## Verslag Watertoets-overleg

<b>datum vergadering</b>	<b>: 20 november 2014</b>
<b>tijd</b>	<b>: 13.00 – 13.45</b>
<b>plaats</b>	<b>: Korte Ouderkerkerdijk 7 te Amsterdam</b>
<b>onderwerp</b>	<b>: Woningbouwplannen Vreelandseweg 11, 13, 17-19 te Nigtevecht</b>
<b>inzake</b>	<b>: watertoets-overleg</b>
<b>status</b>	<b>: definitief</b>

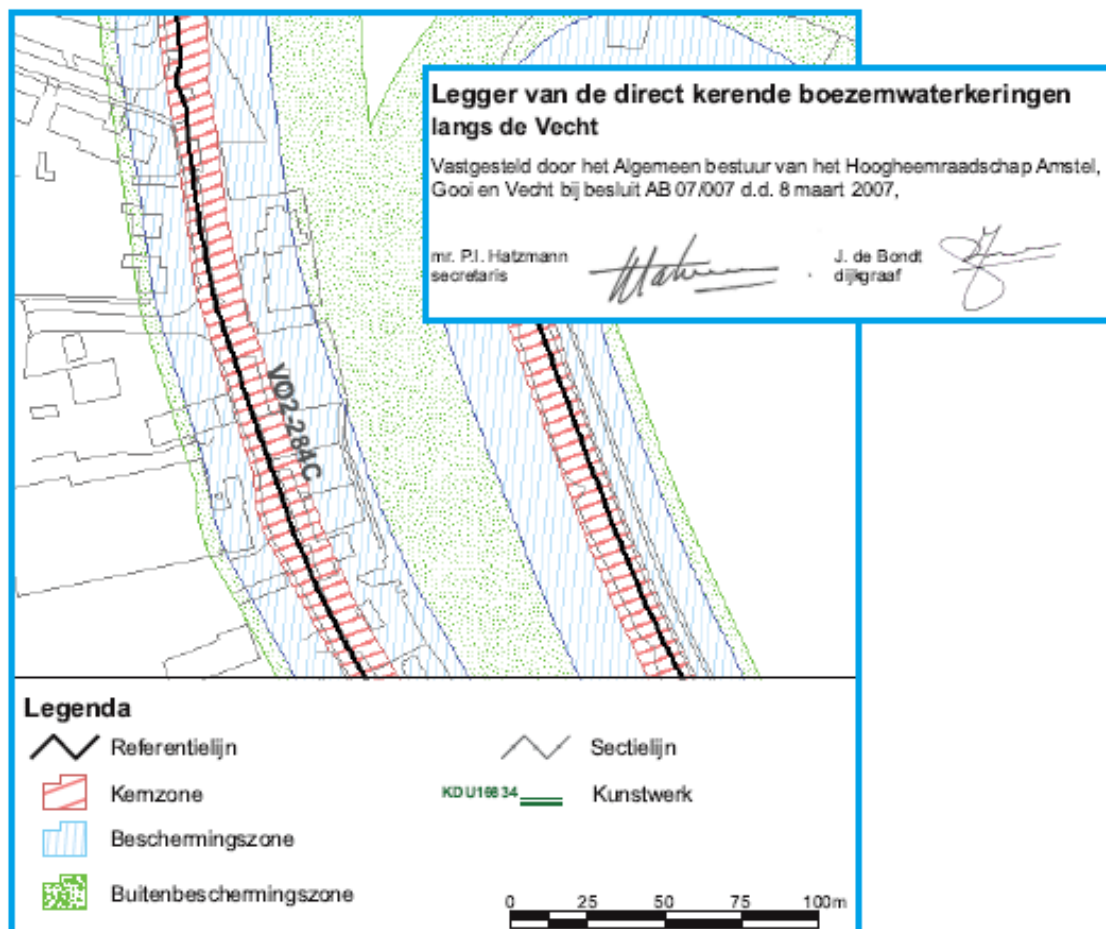
Op onderstaand beeld is de ligging van de kernzone weergegeven.

De fundering mag wel door de kernzone worden gelegd. Vanuit het belang van de waterkering is het gewenst om dit tot een minimum te beperken. De fundering dient de druk op te vangen. Omdat de bebouwing op een palenfundering rust en niet op de kernzone maakt de belasting niet veel uit en kunnen er ook appartementen worden gebouwd.

Voor het bouwen in de beschermingszone (buiten kernzone) is wel een watervergunning vereist.
